संख्या:- 2584 / 12-1 देहरादून: दिनांक: 21 जून, 2024

विषय:- जनपद अल्मोड़ा में भतरौंजखान निगराली भिकियासैण मोटर मार्ग के विस्तार हेतु 0.963 है0 वन भूमि का गैर वानिकी कार्यों हेतु लो0नि0वि0 को प्रत्यावर्तन (प्रस्ताव सं0 FP/UK/ROAD/11260/2015)

विषय - जनपद अल्मोड़ा में भतरौंजखान निगराली भिकियासैण मोटर मार्ग के विस्तार हेतु 0.963 है० वन भूमि का गैर वानिकी कार्यों हेतु लो०नि०वि० को प्रत्यावर्तन (प्रस्ताव सं० FP/UK/ROAD/11260/2015)

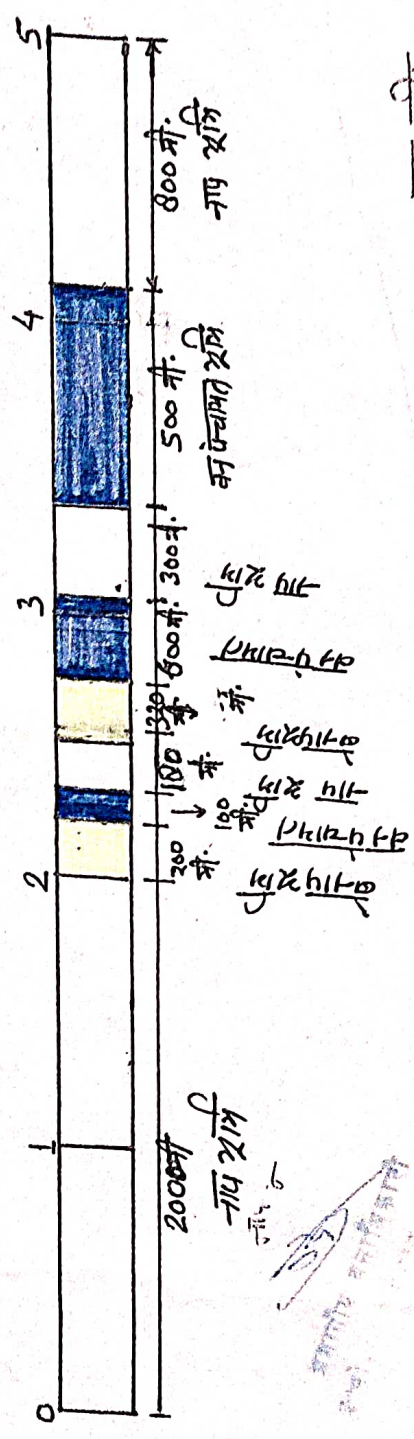
<p>In the comparative chart submitted in the additional information details in part I, following additional information is required –</p> <ol style="list-style-type: none"> 1. Number of trees affected in the proposed alignment vis-a-vi the alternate alignment. 2. Forest area affected in the proposed alignment vis-a-vi the alternate alignment. 	<p>इन्फॉर्मेशन के विन्दु सं0 07 में अपलोड कर दी गयी है। जिसे पुनः संलग्न कर प्रेषित किया जा रहा है।</p> <p>प्रस्तावक विभाग द्वारा अवगत कराया गया है कि पार्ट I में एडिशनल इनफॉर्मेशन डिटेल् के कम्प्रेटिव चार्ट में निम्न विवरण अंकित कर दिया गया है।</p> <ol style="list-style-type: none"> 1. प्रस्तावित समरेखण में 242 वृक्ष तथा वैकल्पिक समरेखण में 302 वृक्ष प्रभावित होते हैं। 2. प्रस्तावित समरेखण में 0.963 हेक्टेयर वन भूमि तथा वैकल्पिक समरेखण में 1.548 हेक्टेयर वन भूमि प्रभावित होती है।
<p>8 The details of area where the plantation of 2420 plants will be out is required to</p>	<p>प्रस्ताव में प्रभावित वृक्षों के सापेक्ष रोपित होने वाले 2420 पौधों का रोपण रानीखेत वन क्षेत्र के अन्तर्गत सौली कक्ष सं0 20अ में चयनित किया गया है।</p>
